WindO/I-NV4 软件之修复

错误一览

公告号: A25-012

图 3: 下载项目文件时出现 USB 自动运行错误

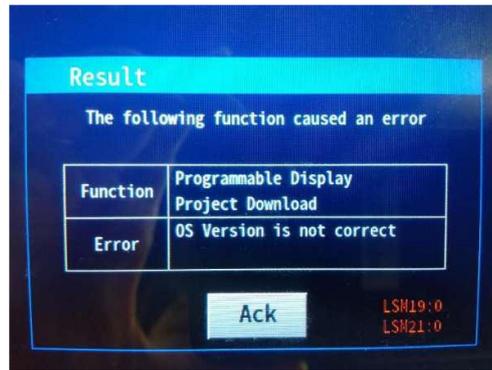
无法将使用外部存储器 WindO/I-NV4 Ver. 3.0.0 创建的项目文件下载到操作系统版本为 1.0.0 的 HG2J 系列。主机上显示以下错误消息。

操作系统版本为1.0.0的HG2J系列不支持通过USB自动运行功能下载由WindO/I-NV4创建的ZNX项目文件。下一页的[补充说明](#)提供了有关ZNX项目文件的更多详细信息。

从操作系统版本 1.1.1 开始, HG2J系列支持通过USB Autorun下载ZNX项目文件。确保在使用前检查操作系统版本 1.1.1 的“故障编号 2”。WindO/I-NV4的修订历史记录包含有关新增功能的信息。

图 6 外部网络环境

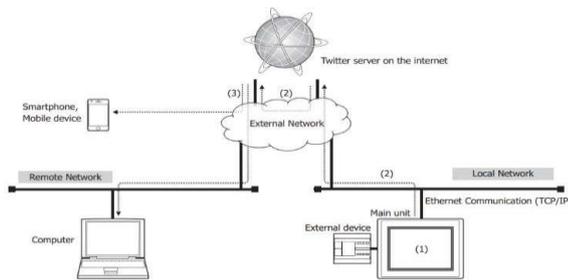
对于HG2J和FT2J系列的OS版本 1.1.1, 无法通过互联网等外部网络环境使用 WindO/INV4进行维护通信。例如, 如果尝试在外部网络环境中从 WindO/I-NV4 下载项目数据, 如图6所示, 您将遇到图7所示的错误消息。

2024 年 7 月底发布的 WindO/I-NV4 Ver. 3.1.0 支持此问题。
